Circular Técnica
La Spaziale

Fecha: 12/01/2026
Número: SP2601
Modelo: Todos
Asunto: Juntas y tuercas vapor A7580 – A8273

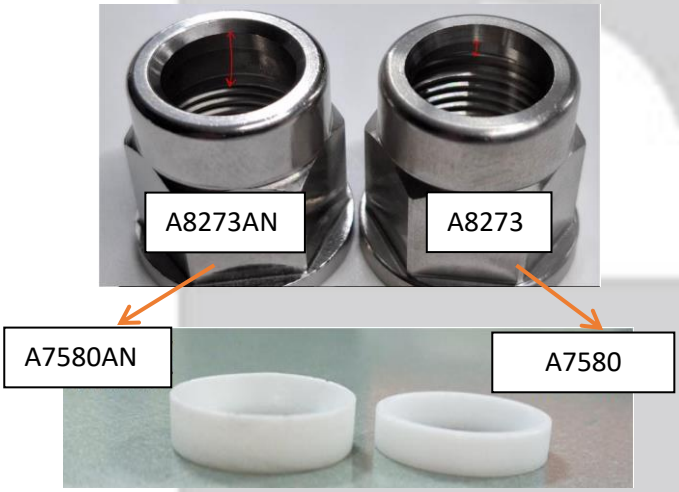
Hace algunas semanas se cambiaron las tuercas y las juntas de los vaporizadores. Dicho cambio obedece a un reajuste de las dimensiones de la junta de la tuerca que han conllevado también un rediseño de la tuerca.

Aparentemente parecen iguales, pero la tuerca actual se distingue por aparentar tener menos rosca, y la junta por ser más baja que la anterior.

Al ser diseños distintos hemos codificado distintamente los componentes para no mezclar stocks e inducir a confusión, puesto que tuercas y juntas no son intercambiables. Las anteriores tienen el código "AN" mientras que los estándares actuales mantienen el código:

Esta junta necesita un poco más de presión que la anterior, por lo que para asegurar su correcta colocación se puede facilitar la inserción con una herramienta que tenga el diámetro adecuado:

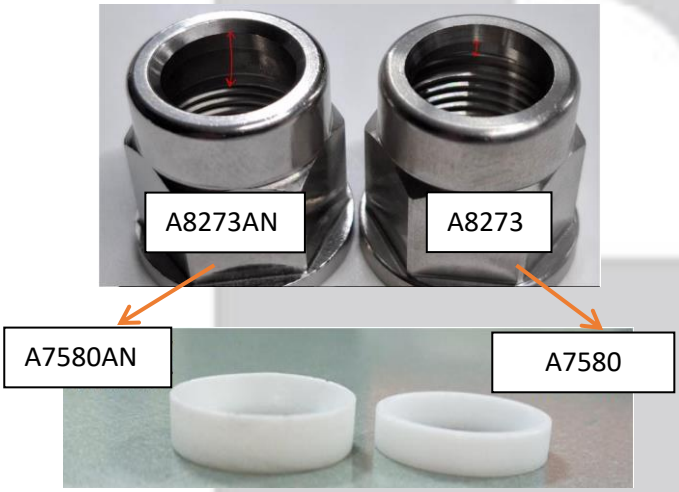
Há algumas semanas foram alteradas as porcas e as juntas dos vaporizadores. Esta alteração deveu-se a um reajuste das dimensões da junta da porca, o que implicou igualmente um redesenho da própria porca.

À primeira vista, os componentes parecem iguais, mas a porca atual distingue-se por aparentar ter menos rosca, e a junta por ser mais baixa do que a anterior.

Por se tratarem de designs diferentes, os componentes foram codificados de forma distinta, de modo a evitar a mistura de stocks e possíveis confusões, uma vez que as porcas e as juntas não são intercambiáveis. As versões anteriores têm o código "AN", enquanto as versões standard atuais mantêm o código:

Esta junta necessita de um pouco mais de pressão do que a anterior. Para assegurar a sua correta colocação, pode facilitar-se a inserção utilizando uma ferramenta com o diâmetro adequado:
